Radicación: 2020186009-3-000
Fecha: 2020-10-22 00:21 - Proceso: 2020186009
Trámite: 25-INT. Licencia Ambiental

CONSTANCIA DE NOTIFICACIÓN MEDIANTE PUBLICACIÓN DE AVISO

AUTO N° **09674**

“Por el cual se ordena el archivo de la solicitud de Licencia Ambiental iniciada a través del Auto 0892 del 8 de marzo de 2019 y se toman otras determinaciones”

Figura 5-1 Curva de Duración de Caudales Simulados vs Registrados Periodos de Validación 1996-2002 Y 2013-2015

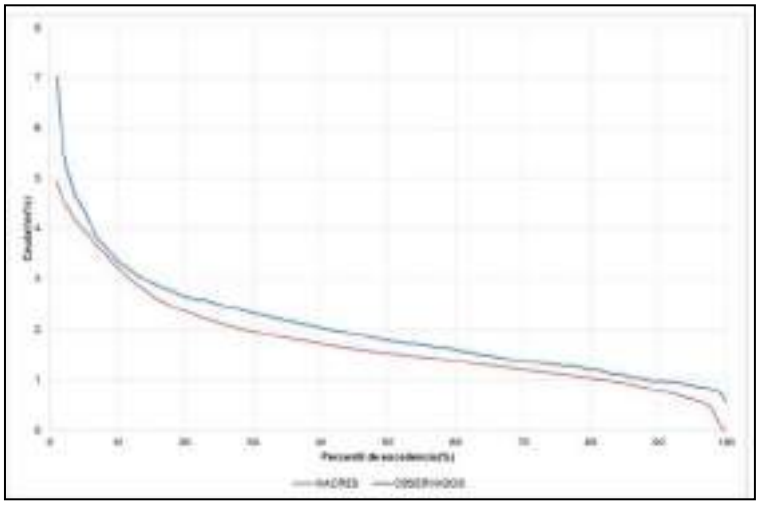
En el numeral 5.1.5.11.9 la sociedad describe el análisis de sensibilidad realizado, en donde a partir de los resultados obtenidos de caudal para cada subcuenca, compara los rendimientos hídricos y las curvas de duración de caudal para cada unidad de respuesta hidrológica, y concluye que el modelo IHACRES presenta los valores de rendimiento hídrico más cercano a la media de todos los modelos utilizados. Adicionalmente, la sociedad presenta la siguiente matriz para justificar la selección del modelo IHACRES:

Figura 7-1 Tramos de Cauce donde se Presenta Disminución del Flujo Base

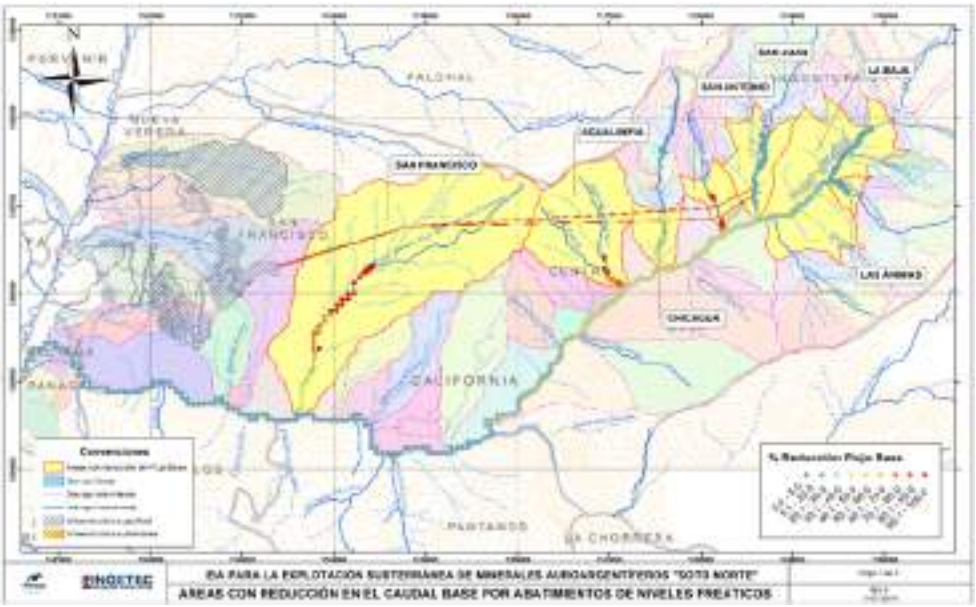
no analiza lo que representa la reducción del caudal base en los diferentes meses del año o en condiciones extremas como puede ser la presencia de un fenómeno de El Niño fuerte, o simplemente, durante los meses de menores precipitaciones del año. Tal ausencia de análisis tanto en la evaluación de los impactos como en los planes de manejo ambiental propuestos no permite un pronunciamiento respecto de sobre de la solicitud de la licencia ambiental del proyecto "Soto Norte".
